CONSEIL SCIENTIFIQUE RÉGIONAL DU PATRIMOINE NATUREL **DES HAUTS-DE-FRANCE**

AVIS n°2024-ESP-84

Nom du projet : **80 - TIAMAT : usine batterie Boves**

Numéro de la demande : 2024-01579-011-001

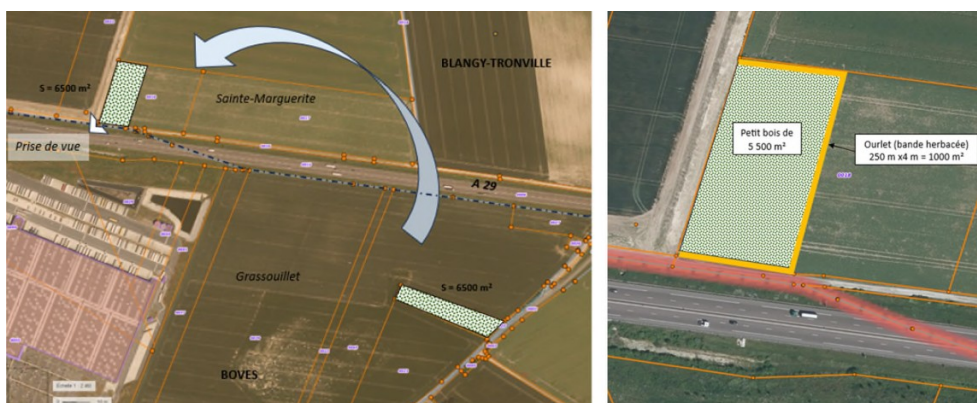
Dans le cadre de ces mesures, comme cela a été indiqué lors de la présentation du dossier au CSRPN, la création d'une haie bocagère de 5 à 6 m de large sur plusieurs niveaux aurait pu être étudiée comme mesure de réduction et de corridor sur les talus et la partie non construite en bordure de l'autoroute.

Extrait de la présentation du dossier le 21/11/24 : le site de compensation

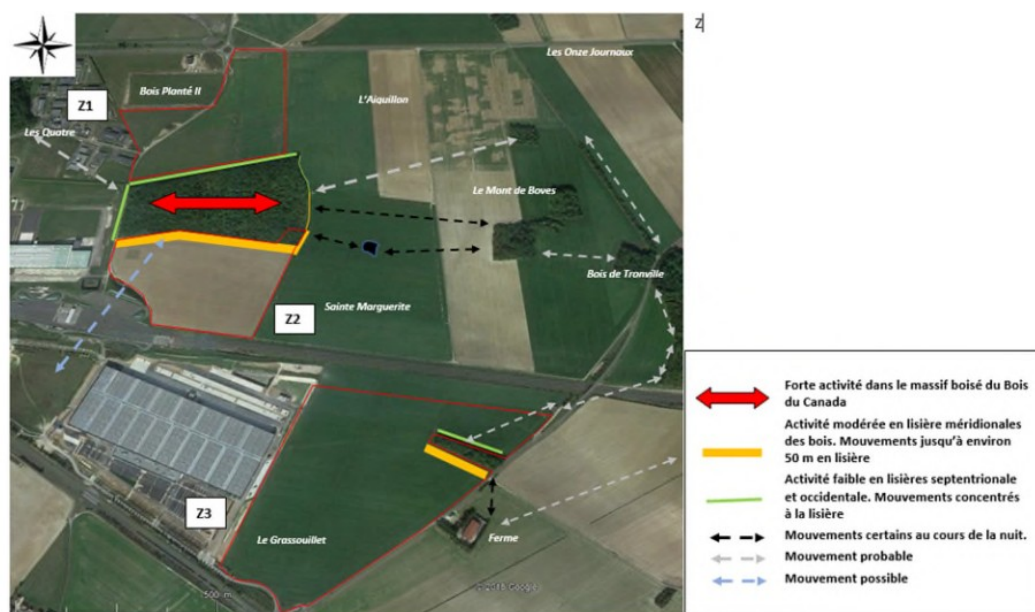
Le CSRPN remarque également que le ratio de compensation du bois n'est pas de 1 pour 1 puisque les 6 500 m² de surface boisée ne sont compensés que par une jeune plantation de 5 500 m² ; les 1 000 m² de bois manquants sont compensés par un espace enherbé ; le ratio de compensation réel en termes de boisement n'est donc que de **0,85 pour 1**.

En outre, le CSRPN note que la localisation de la zone de compensation n'apporte aucune garantie de son efficacité. Elle se situe à la fois contre la zone Z2 d'extension de la ZAC qui a vocation à être construite (secteur « IGOL » sur le plan repris en page 1 du présent avis) en bordure d'autoroute et éloignée du corridor forestier existant en pas japonais entre les bois du Canada, du Mont de Boves et de Tronville, corridor identifié dans l'étude (figure 18 page 50 et reproduit ci-dessous) comme une zone de passage et de chasse des Chiroptères.

Pour ces raisons, le CSRPN demande la mise en place d'une compensation forestière plus ambitieuse en termes de surface et plus fonctionnelle afin de conforter idéalement le corridor principal identifié et éviter toute perte de biodiversité.
